Замена материала поверхности качения натяжного ролика 531 0148 10

LuK AS номер: 531 0148 10

Рис. 1: Поверхность качения из металла

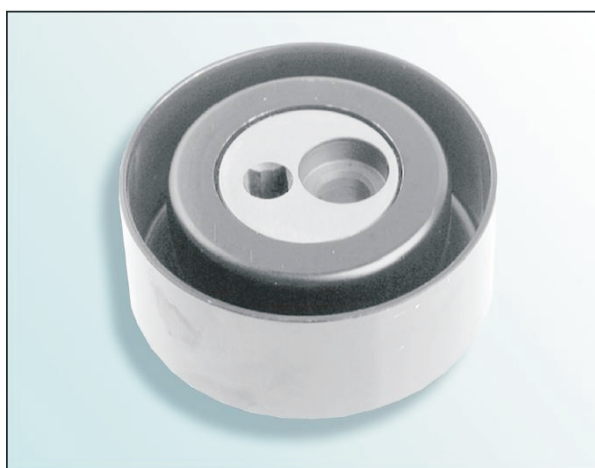
В ходе постоянного развития нашей продукции, поверхность качения натяжного ролика 531 0148 10 была заменена с металла на пластик.

Это техническое изменение привело к снижению веса. Другие технические характеристики остались без изменений.
